RENESAS TECHNICAL UPDATE

製品分類	MPU & MCU	発行番号	TN-SH7-A810A/J	Rev.	第1版
題名	12bitAD 2モジュール動作時の精度劣化について		情報分類	技術情報	
適用製品	SH7147 シリーズ	対象ロット等	関連資料	下記参照	
		全ロット

図 1. 変換動作がオーバーラップしている場合

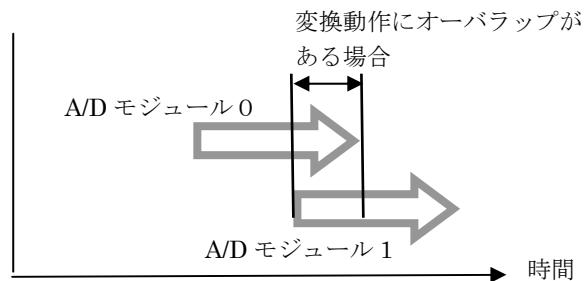
SH7147 は A/D モジュール 0 と A/D モジュール 1 の 2 つの A/D モジュールを搭載しています。
 2 つの A/D モジュールを使用した場合、A/D 変換精度が悪化する場合があります。

2 つの A/D モジュールの変換動作に、オーバーラップがある場合 (図 1)
